NOTE DE SECURITE

n°: 01 - 2026

QUADRO

Tous les parachutes Quadro qui ont été repliés dans le container d'origine

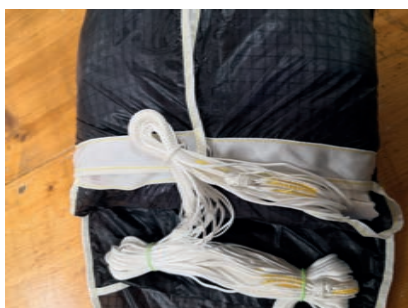
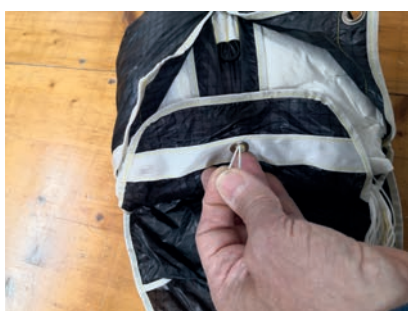
Lors de formations au pliage, deux cas ont été signalés où le déploiement des conteneurs du parachute de secours Quadro a été entravé car le tissu du conteneur s'était coincé. Aucun incident similaire n'a été signalé en vol.

Le problème a été associé à l'ancienne méthode de fermeture du conteneur décrite dans le manuel. Cela concerne les systèmes de secours Quadro qui ont été repliés dans le conteneur d'origine en suivant les anciennes instructions de pliage du manuel.

Pour fermer le conteneur, vous devez d'abord faire passer le cordon élastiqué en caoutchouc dans la boucle située sur le rabat avant, puis dans les deux rabats latéraux. Fixez le cordon en y faisant passer une boucle formée par toutes les suspentes.

ATTENTION : la boucle doit être orientée vers le bord extérieur du conteneur et non vers le bord du rabat.
